监理工程师通知单

工程名称：浙江天能动力能源有限公司分布式光伏发电项目（20.34MWp）

编号：JXM7-ZHJL-AQ-TZD-006

内 容：监理巡视检查发现相关要求整改问题

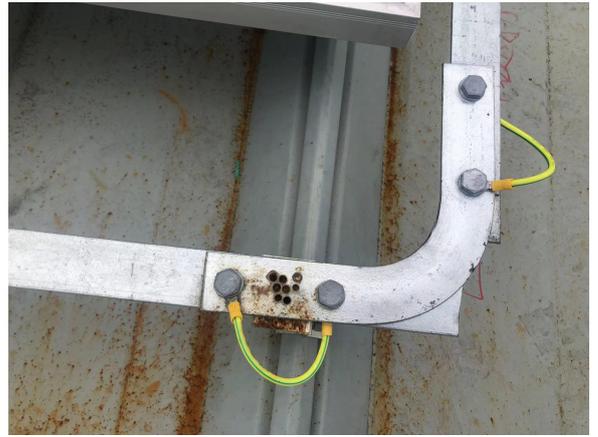
- 1、6#厂房逆变器支架未按图纸要求安装完成，底部背侧缺少斜撑；且个别支架螺栓未紧固。
- 2、6#厂房逆变器安装后未加装防雨棚，无临时防雨措施。
- 3、6#厂房屋面个别组件表面受铁锈污染。
- 4、1#厂房南侧屋面光伏电缆敷设未套护套。
- 5、6#厂房南 2 坡边两块组件安装不规范，压块未按要求安装，导轨过短。
- 6、6#厂房部分水平桥架安装不规范，未与支架固定，个别地方歪斜不正。个别地方支架间距过大。

逆变器支架缺少后斜撑，无雨棚

现要求你部对以上问题严格按图施工，立即整改，并举一反三，由此产生的返工和相关损失你方自行承担；对存在的安全隐患且容易造成严重后果的安全问题，立即彻底整改，不留后患。

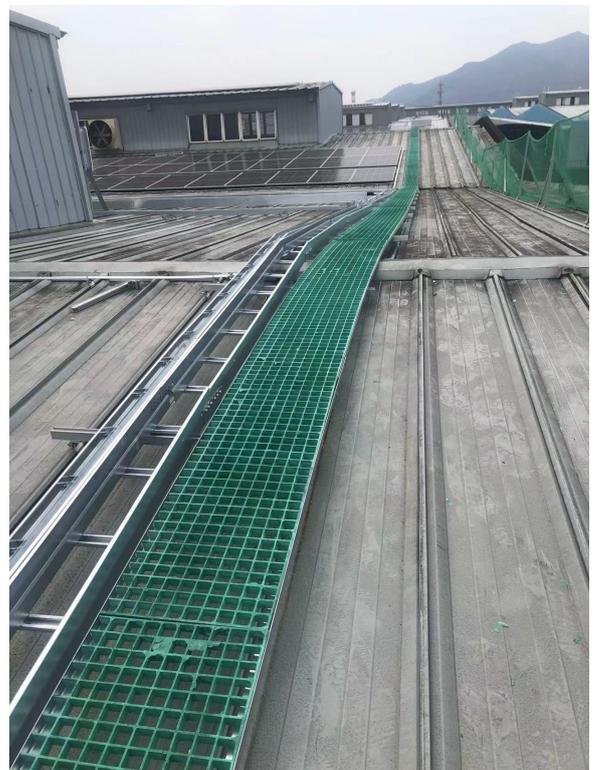
逆变器支架未紧固到位

光伏电缆未套护套

防雷接地连接件打孔过多

组件边缘导轨过短，夹具安装位置错误

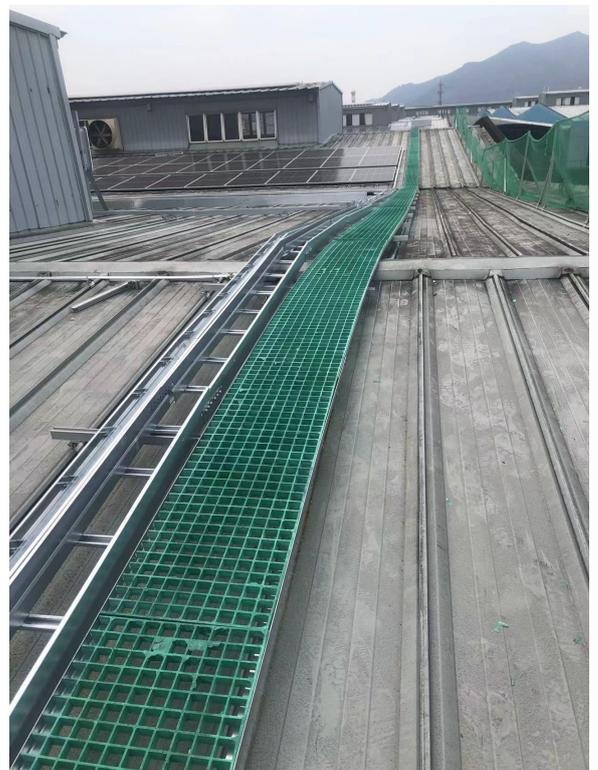
运维通道安装不正

桥架支架间距过大
